**AVIS RELATIF À LA PROTECTION
CONTRE LES EVENTUELS EFFETS NOCIFS ET NUISANCES
PROVOQUÉS PAR LES RAYONNEMENTS NON IONISANTS
GÉNÉRÉS PAR DES ANTENNES ÉMETTRICES STATIONNAIRES**

Commune : LA LOUVIERE - Exploitant : TELENET GROUP

Référence exploitant : HT1896A

Rapport n° 168 / 2024

Figure 1 : Vue en plan des lieux de séjour et des points de contrôle

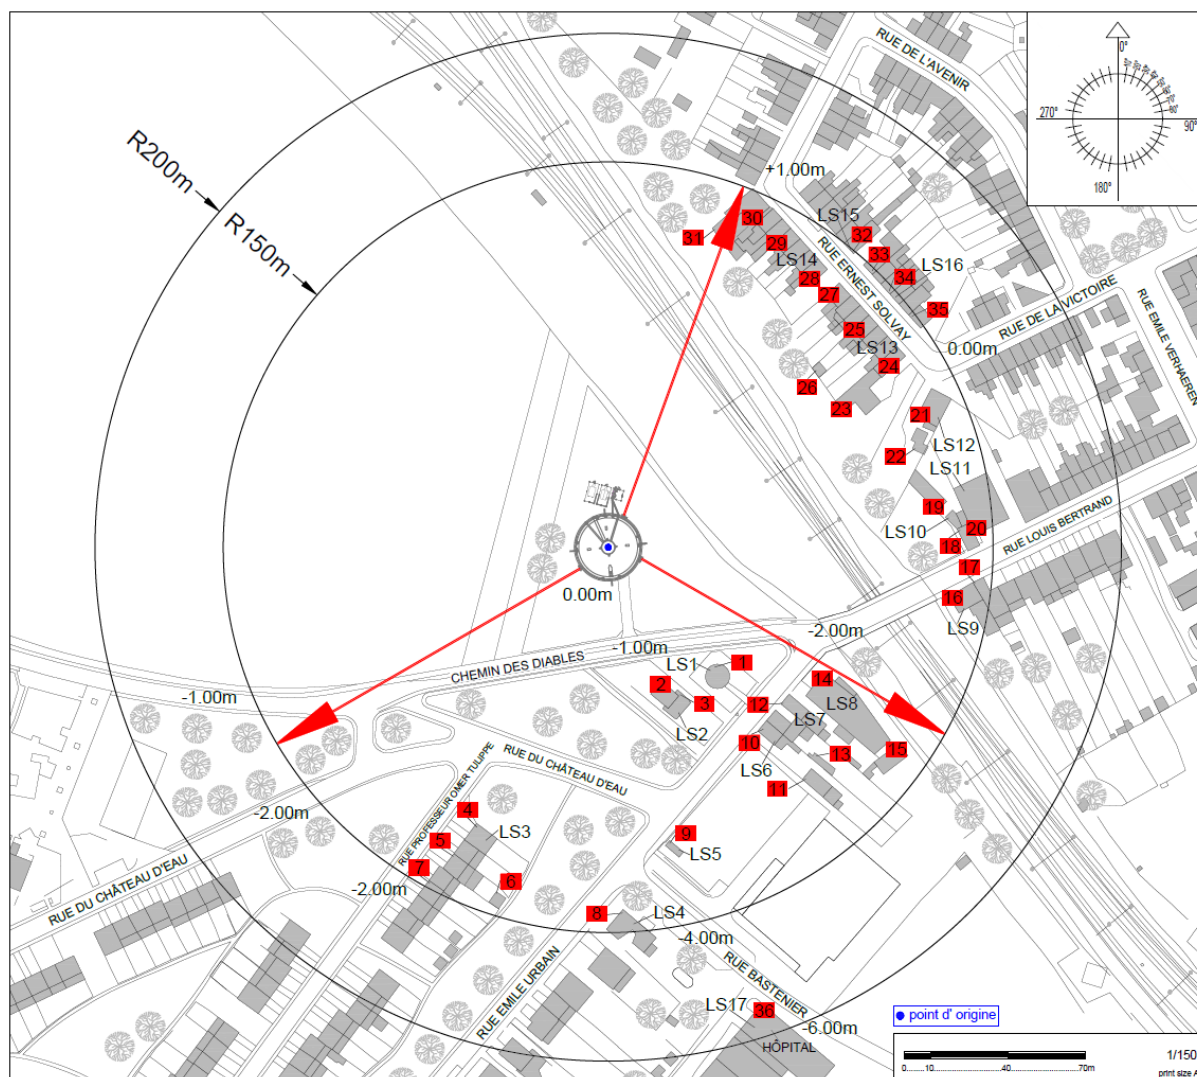
N° point de contrôle	LS	Atténuation (dB)	Indice d'exposition relatif à la limite par installation IE_i
31	LS14	3,0	0,778
29	LS14	3,0	0,769
30	LS14	3,0	0,698
28	LS14	3,0	0,696
12	LS7	3,0	0,675
26	LS13	3,0	0,655
15	LS8	3,0	0,623
27	LS13	3,0	0,619
16	LS9	3,0	0,606
10	LS6	3,0	0,599
17	LS9	3,0	0,508
32	LS15	3,0	0,499
14	LS8	3,0	0,473
33	LS16	3,0	0,441
25	LS13	3,0	0,433
18	LS10	3,0	0,429
13	LS7	3,0	0,425
11	LS6	3,0	0,410
34	LS16	3,0	0,396
24	LS13	3,0	0,395
4	LS3	3,0	0,377
20	LS11	3,0	0,377
5	LS3	3,0	0,371
7	LS3	3,0	0,336
19	LS10	3,0	0,327
21	LS12	3,0	0,324
35	LS16	3,0	0,318
22	LS12	3,0	0,308
23	LS13	3,0	0,297
6	LS3	3,0	0,220
8	LS4	3,0	0,151
9	LS5	3,0	0,146
36	LS17	3,0	0,127
1	LS1	3,0	0,029
2	LS2	3,0	0,014

En ce qui concerne les antennes de l'installation mentionnées dans le tableau 1, la distance maximale à laquelle la limite pourrait être atteinte, à l'extérieur, est égale à 177,5 m. S'il n'y a pas de LS à une distance inférieure, les antennes respectent forcément la limite d'immission.

Dans le cas des LS situés à l'intérieur des bâtiments, une atténuation d'obstacle est prise en compte et il en résulte que la distance maximale à laquelle la limite pourrait être atteinte se réduit à 125,7 m.

Figure 2 : Vue en plan des installations d'antennes dans un rayon de 300 mètres autour de l'installation faisant l'objet de la demande d'avis

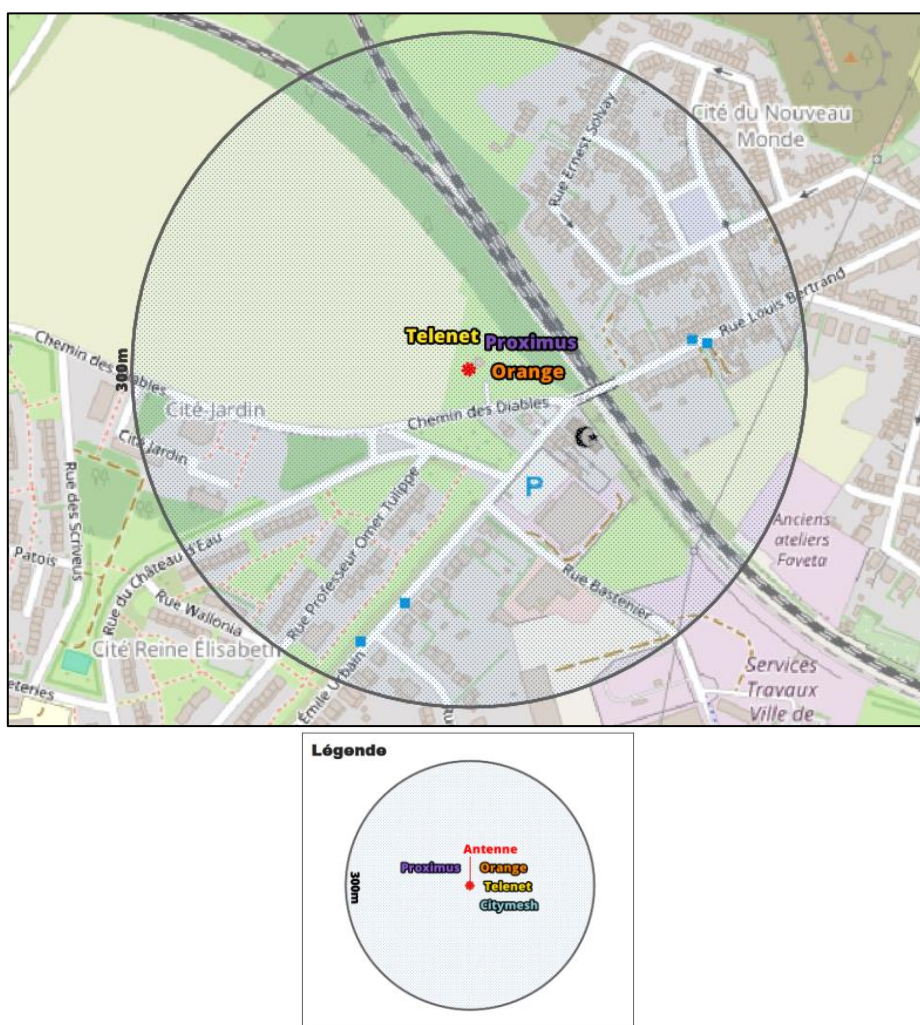
Compte tenu du nombre d'installations localisées dans la figure 2, il apparaît que l'intensité du rayonnement électromagnétique généré, dans les lieux de séjour situés à proximité de l'installation référencée dans le paragraphe 2, par l'ensemble des antennes émettrices stationnaires de l'ensemble des exploitants du même site d'antennes émettrices stationnaires respecte la limite fixée à l'article 4, § 2 du décret.
